「実用発電用原子炉の設置、運転等に関する規則」別表第一における  
「五パーセント以上の定格出力の変更」の解釈について

### 1. 確認事項

図 電気出力イメージ

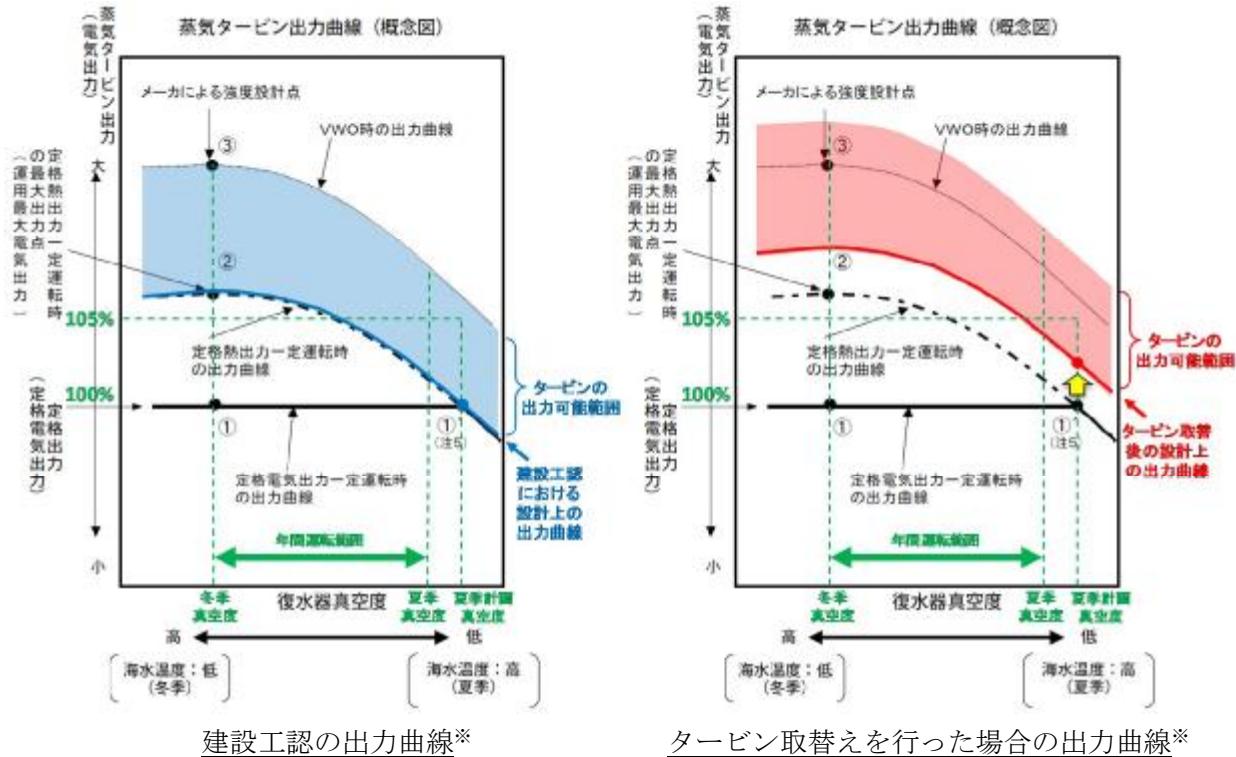
これを踏まえ、仮にタービン取替えにより電気出力が下図のように増加した場合、炉規則別表第一の「五パーセント以上の定格出力の変更」に該当するかを確認させて頂きたい。

- ・建設工認で定格電気出力を設定した夏季計画真密度（設計点）においては、出力向上量は5%未満となる（高浜3, 4号機の場合、出力向上量は2.4%程度となる見込み（うち実施済みの低圧タービン取替えによる出力向上量は1.8%））。
- ・ただし、タービンの出力可能範囲全体が上方へスライドするため、実運用上の電気出力は、年間を通じて定格電気出力の105%を超える可能性がある（実運用では設計上の出力曲線を上回るため）。

なお、従来からの解釈（2. 項に後述）との整合性を踏まえ、「五パーセント以上の定格出力の変更」は次の通り解釈され、上図の例は該当しないと考えている。

- ・炉規則別表第一の「定格出力」とは、工認ガイドで「認可を受けた定格出力」と記載されている通り、既工事計画書における設計点での電気出力であることから、設計点における電気出力を5%以上変更した場合に、工事計画届出が必要になる。
- ・一方で、工認ガイドでは「年間を通じて5%以上の出力増加を伴う工事」が該当するとも記載されているが、「冬季の海水温度の低下（真密度の上昇）により一時期のみ5%以上出力が増加する定格熱出力一定運転を実施する場合を除く」と併記されている通り、季節要因で変動する実運用上の電気出力は、工事計画届出要否には関係しない。
